# 増設多核種除去設備 前処理設備改造に伴う 実施計画の変更に関する補足説明資料

2021年9月9日

東京電力ホールディングス株式会社

## 1. 実施計画変更申請の目的

### 3. 前処理設備改造の概要（比較）

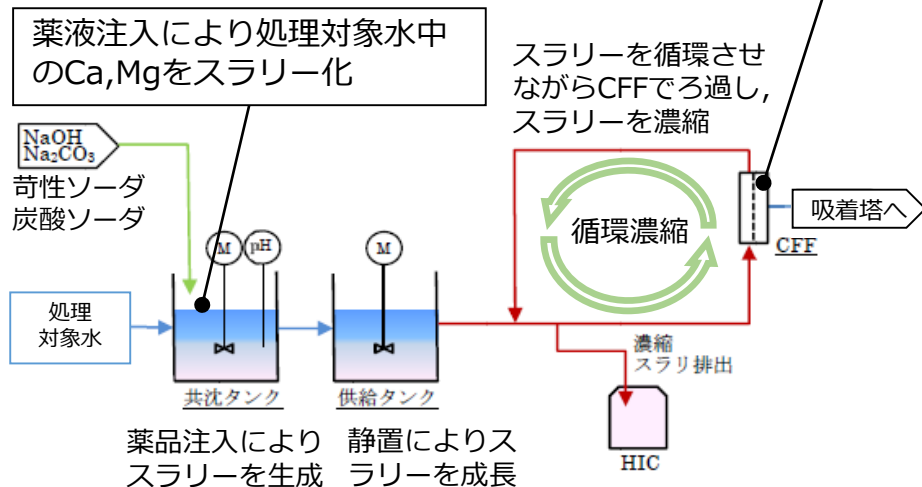
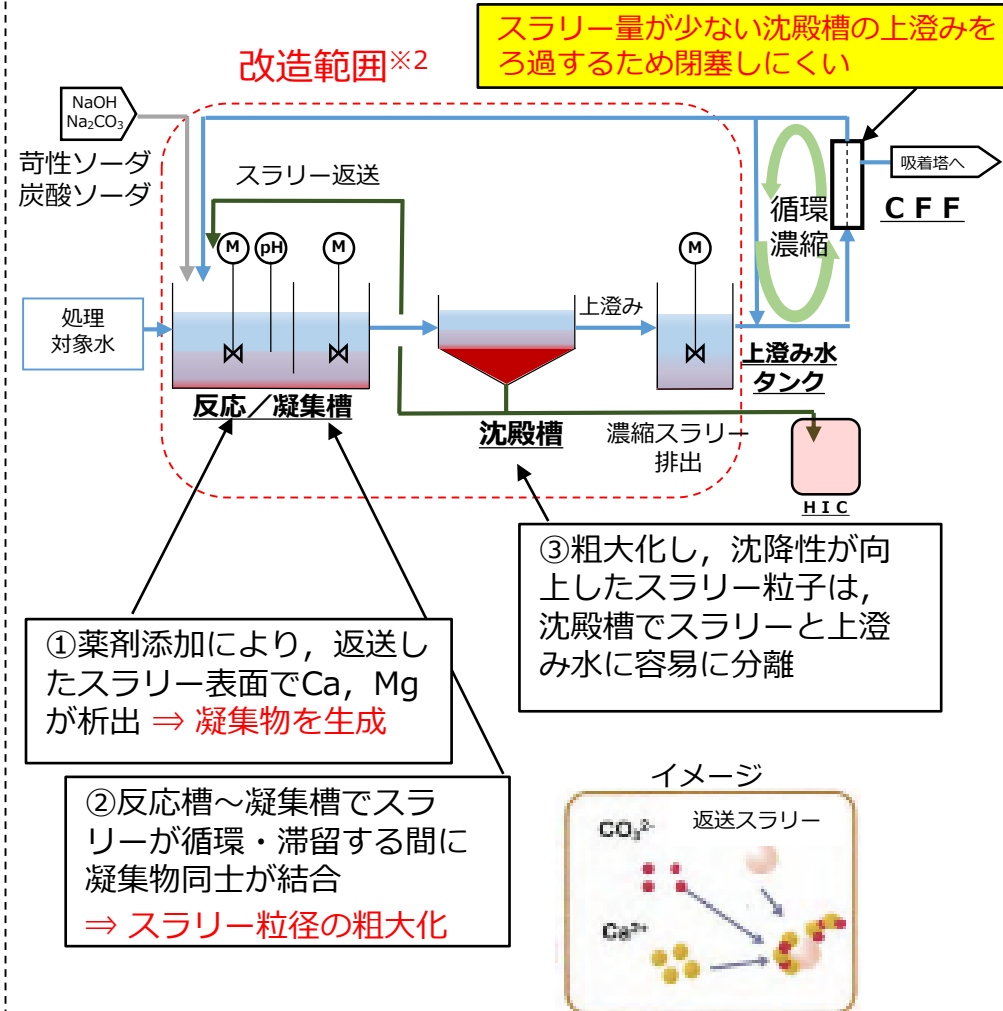
- ・ CFFではスラリーを含む水をろ過し、ろ過された水は後段の吸着塔へ、残ったスラリーは循環濃縮し、高性能容器（HIC）に排出  
⇒処理対象水中のCa, Mg濃度低下により微粒子状のスラリーがCFFを詰まらせる要因（閉塞しやすい）※1

※1：RO濃縮塩水の全量処理が完了した2015年5月以降、処理対象水中のCa/Mg濃度が低下しており、スラリー粒径が運転開始当初より小さいため閉塞しやすい

※2：改造前の共沈タンク、供給タンク及び移送配管は撤去せず、改造前の処理プロセスでも処理可能な構成とする。
